## 生産終了予定商品のお知らせ

No. 2012256

### 形D4SL 取付用スライドキーユニット 形D4SL-SK10-LK、-LKH(-K)シリーズ 生産終了のお知らせ

■外形寸法(付属操作キー形式)

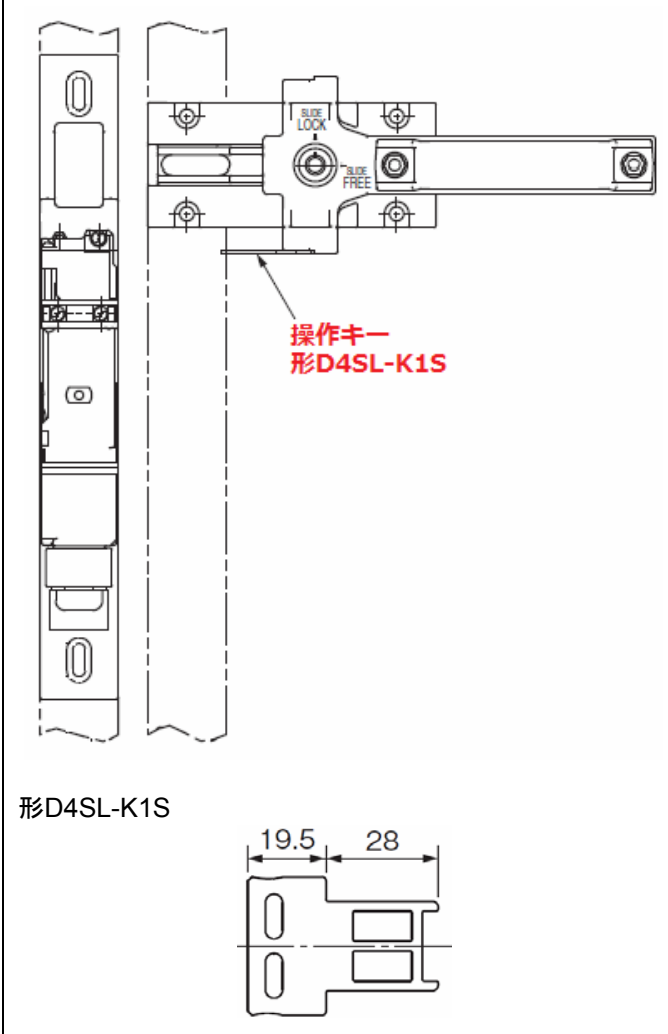
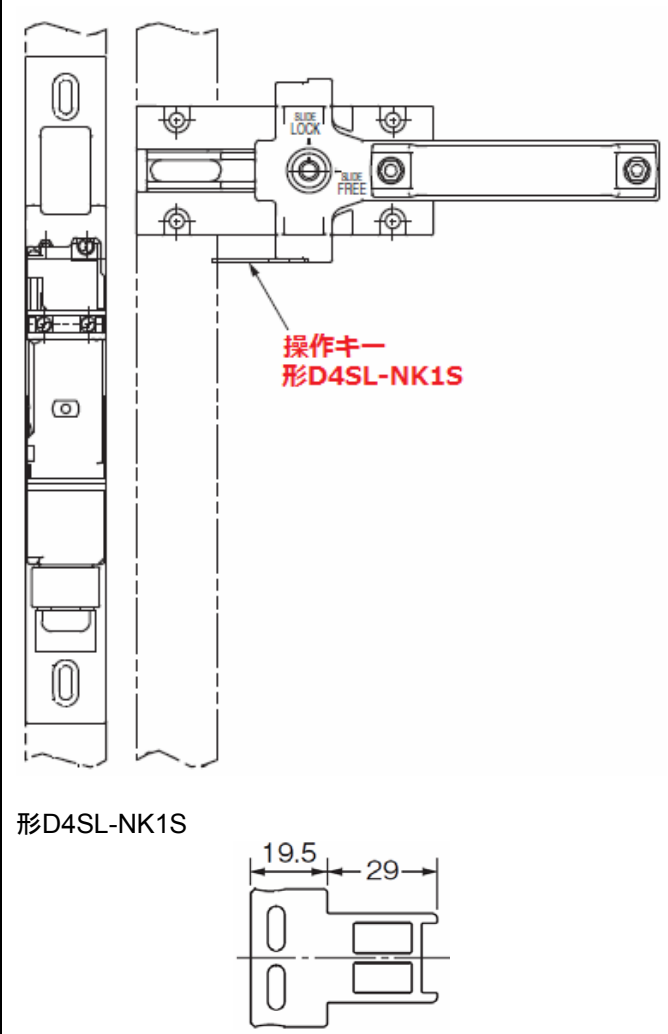
付属の操作キーの一部寸法が異なります。

<p>生産終了予定商品                      形D4SL-SK10-LK                      形D4SL-SK10-LK-02~30                      形D4SL-SK10-LKH                      形D4SL-SK10-LK-K                      形D4SL-SK10-LK-K02~K30                      形D4SL-SK10-LKH-K</p>	<p>推奨代替商品                      形D4SL-NSK10-LK                      形D4SL-NSK10-LK-02~30                      形D4SL-NSK10-LKH                      形D4SL-NSK10-LK-K                      形D4SL-NSK10-LK-K02~K30                      形D4SL-NSK10-LKH-K</p>
 <p>操作キー 形D4SL-K1S</p> <p>形D4SL-K1S</p> <p>19.5 28</p>	 <p>操作キー 形D4SL-NK1S</p> <p>形D4SL-NK1S</p> <p>19.5 29</p>
